平成 13 年 10 月 15 日 国土交通省告示第 1450 号	⇒ 【告示】
平成 13 年 10 月 15 日 国土交通省告示第 1451 号	⇒ 【告示 1451 号】
2018 年 枠組壁工法建築物 設計の手引	⇒ 【2018 年 設計の手引】
2018 年 枠組壁工法建築物 構造計算指針	⇒ 【2018 年 構造設計指針】

目 次

1. 構造関係（設計の手引）

Q4-6

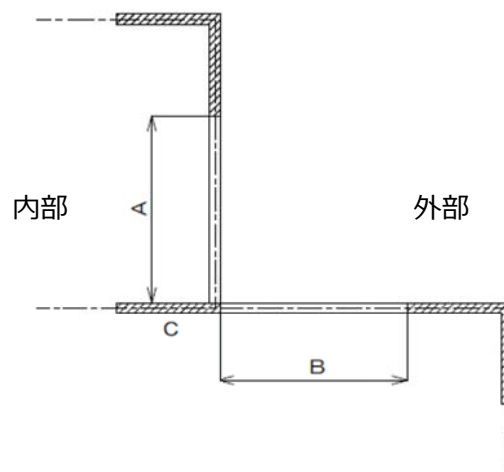
告示第 5 第七適用除外とする場合の接合部の設計は、建物全体を行わなければいけないでしょうか、部分的でいいのでしょうか。

告示第 5 第七号の適用除外は、告示第 10 第一号の規定によるものです。したがって、許容応力度計算、接合部の応力伝達性能の確認、各階の偏心率の確認を行って、建物全体の安全性を確かめる必要があります。

Q4-7

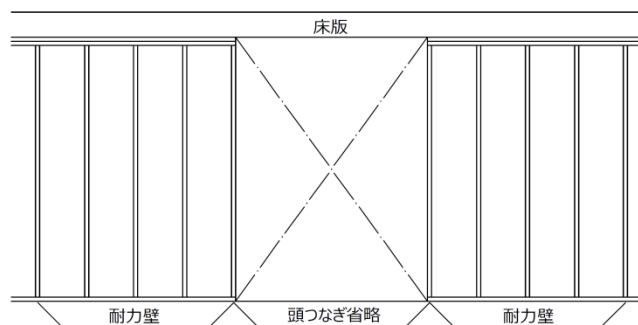
告示第 5 第七号の規定は、入隅部も適用され则认为よろしいでしょうか。また、図のように、外壁の耐力壁線相互の交さする入隅部分の交さ部に接して設ける 90cm の内壁 C は、第 5 第七号の規定により外壁の耐力壁線相互の交さする部分に設けなければならない長さ 90cm 以上の耐力壁に該当する则认为よろしいでしょうか。

告示第 5 第七号の規定は、外壁の耐力壁線相互の交さする入隅部分にも適用されます。

また、内壁 C は、外壁の耐力壁線相互の交さする部分に設けなければならない長さ 90cm 以上の耐力壁として取り扱われることもあります。

Q5-2

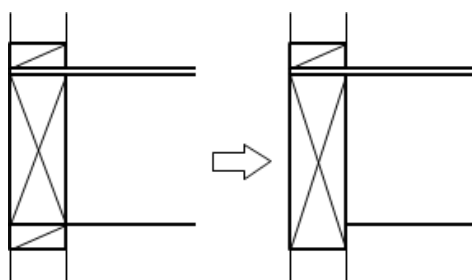
下図のように、床梁を通常より大きいメンバーにして、上枠の高さの位置まで達すれば、上枠、頭つなぎ共に耐力壁線上に設けなくてもよいですか。

A5-1 と同様の安全確認を行えば上枠、頭つなぎ共に耐力壁線上に設けなくてもよいと取り扱われる場合があります。

Q5-3

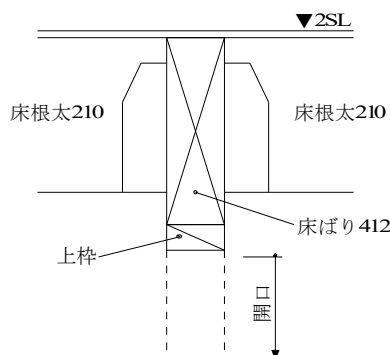
Q5-2と同様ですが、下図の場合も頭つなぎ省略の対象になりますでしょうか
また、床梁下の上枠は必要でしょうか（412の位置は区画線上）。

床枠組材の下部が開口の場合は上記（上枠）部材を頭つなぎと考えると、まぐさ省略の検討を行うことになります。
上記（上枠）を省略する場合は A5-1 同様の検討に耐力壁高さの違いを含める必要があります。
